改善箇所説明図

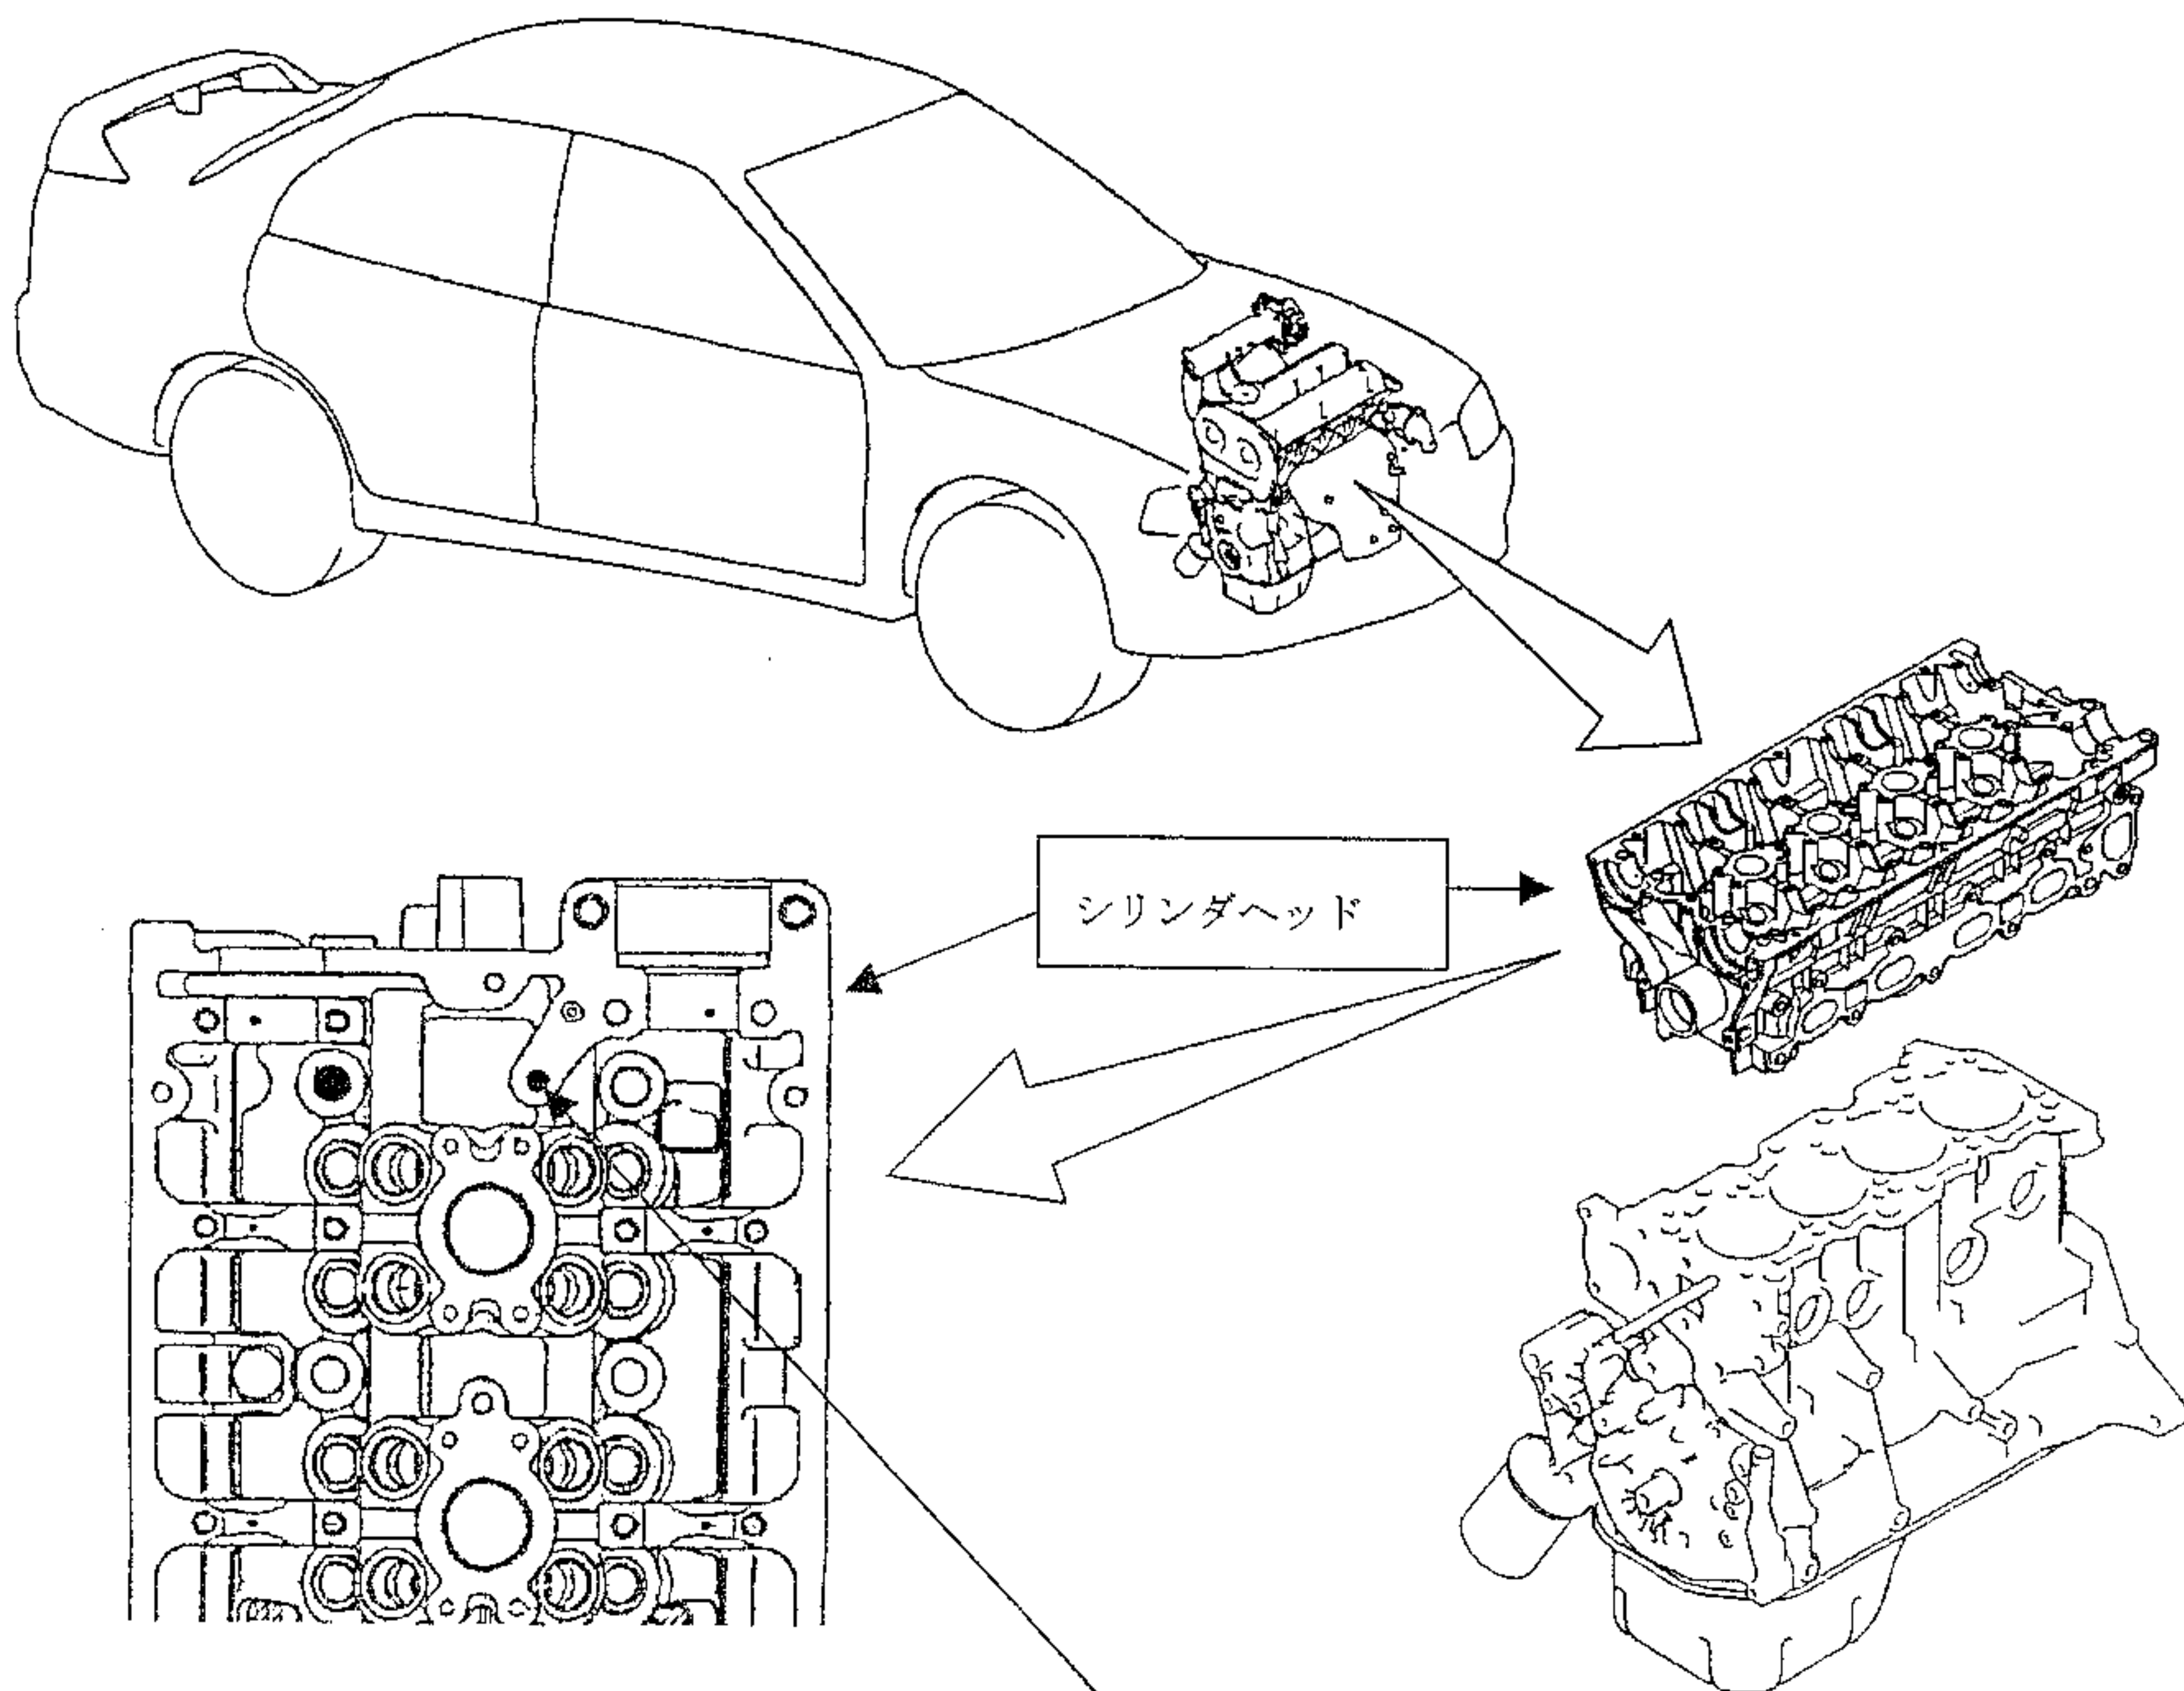
基準不適合発生箇所

シリンダヘッドのオートラッシュアジャスターへのオイル供給穴の加工が不適切なため、切粉が残留しオイル供給不足となるものがある。そのため異常なバルブ打音が発生し、最悪の場合、カムシャフトが焼付き、走行ができなくなるおそれがある。

改善の内容

全車両、バルブ打音を確認し、異常な打音があるものは、シリンダヘッドを良品と交換する。

注： は交換部品を示す。

識別：エンジンルームの銘板の左側に白または黄色のペイントを塗布する。
